SCHAERBEEK. Chaussée de Haecht, 159 - Hôtel particulier du peintre Alexandre Markelbach (vers 1850)

Avis préalable : réaffectation en appartements et restauration des intérieurs classés

Avis de principe de la CRMS

Implantation projetée du nouvel escalier de liaison entre le Rez (à droite) et le R-1 (extraits du dossier)

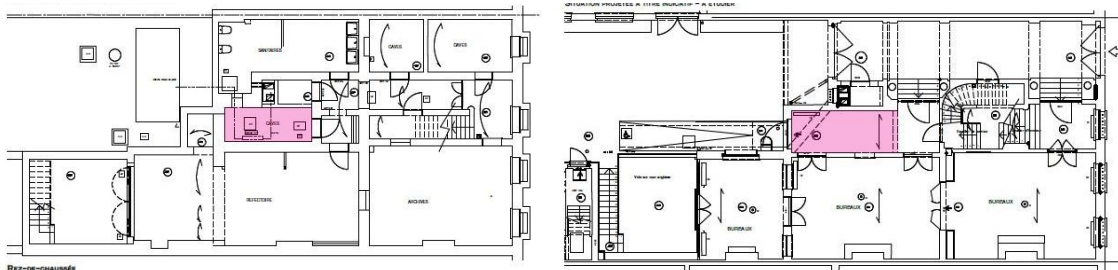
La CRMS souscrit au percement de la dalle entre le rez-de-chaussée et le -1 et à l'aménagement d'une nouvelle circulation verticale entre les deux niveaux car l'implantation projetée n'aura pas d'impact sur les espaces classés du rez-de-chaussée.

Au centre et à droite, situations existante et projetée des toitures (extraits du dossier)

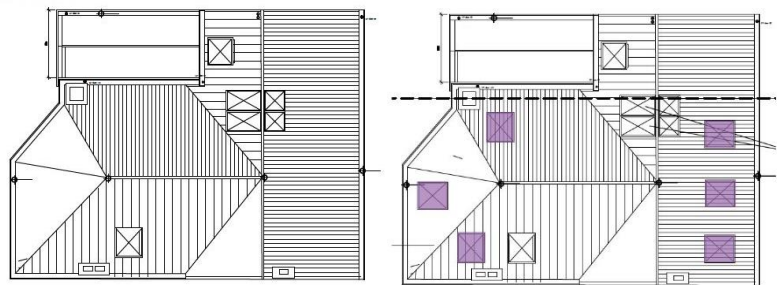
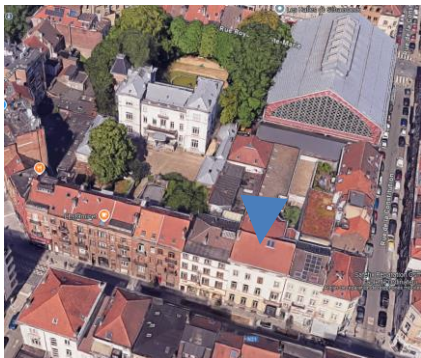
La CRMS ne s'oppose pas à la création de nouvelles fenêtres dans la toiture avant car elles ne seront pas visibles depuis l'espace public. Elle insiste toutefois pour qu'elles soient axées sur les travées de la façade avant et qu'aucune modification ne soit apportée à la charpente d'origine. Elle demande aussi d'ajuster la disposition des fenêtres de toiture sur le versant avant en relation avec la question des panneaux photovoltaïques (voir ci-après). La conformité de l'aménagement des combles en logement devrait par ailleurs être validée sur le plan urbanistique.
